INFORME DE HITO DE CONTROL N° 029-2021-OCI/9022-SCC

CONTROL CONCURRENTE MUNICIPALIDAD PROVINCIAL DE EL COLLAO - ILAVE, PUNO

EJECUCIÓN DE LA OBRA: "MEJORAMIENTO DE PISTAS Y VEREDAS DEL JIRÓN 10 DE MAYO (4TA HASTA LA 8VA CUADRA), Y LOS JIRONES DE LA FLORIDA, LOS ALAMOS, 24 DE JUNIO, Y SUS CALLES CONEXAS DE LA URBANIZACIÓN NUESTRA SEÑORA DEL CARMEN DE LA CIUDAD DE ILAVE, PROVINCIA DE EL COLLAO – PUNO"

HITO DE CONTROL N° 04 – VALORIZACIÓN DE OBRA N° 9.

Imagen n.° 3 Fisuras en pavimento rígido de concreto fc=210 kg/cm2

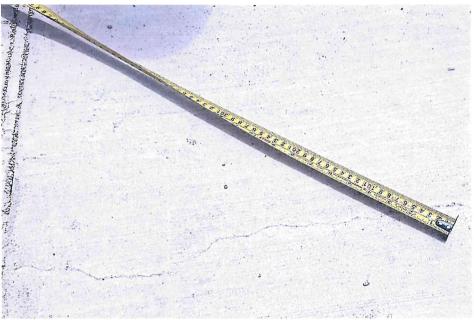
El sistema de curado que se usará deberá ser aprobado por el lng. Supervisor y será aplicado inmediatamente después del vaciado a fin de **evitar agrietamiento**, resquebrajamientos y pérdida de humedad del mortero (...)"

De la visita efectuada a la ejecución de la obra el 6, 7 y 9 de diciembre de 2021, la comisión de control ha observado que existe fisuras en diferentes elementos de concreto y en distintas ubicaciones.

Imagen n.º 18
Piedras de diferentes tamaños usados para lograr recubrimiento

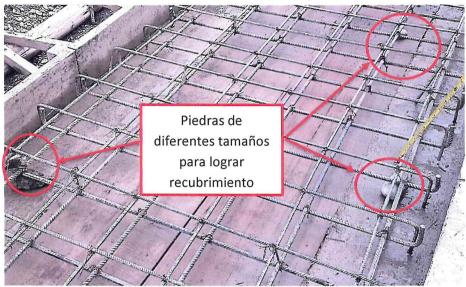
Así mismo Según Reglamento Nacional de Edificaciones, especifica que el recubrimiento de concreto para el refuerzo debe ser de 40mm:

De la visita efectuada a la ejecución de la obra el 9 de diciembre de 2021, la comisión de control ha observado que, para lograr el recubrimiento, el contratista utiliza piedras de diferentes tamaños, los cuales no garantizan el adecuado recubrimiento, así como alteran la resistencia del concreto colocado en la tapa del canal debido al tamaño de las mismas.

Imagen n.º 19
Análisis de precios unitarios de la partida: concreto f'c=210 e = 20 cm, incluye acabado pulido y peinado

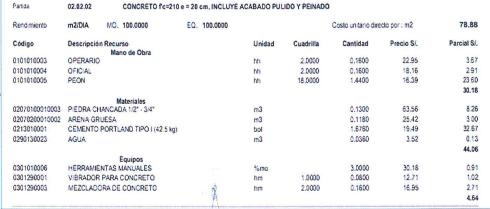
Por otro lado, según expediente técnico aprobado mediante Resolución Gerencial N° 018-2020-MPCI/GI, de 21 de abril de 2020, especifica el análisis de precios unitarios de la partida concreto f´c=210kg/cm2, para el pavimento rígido, como sigue:
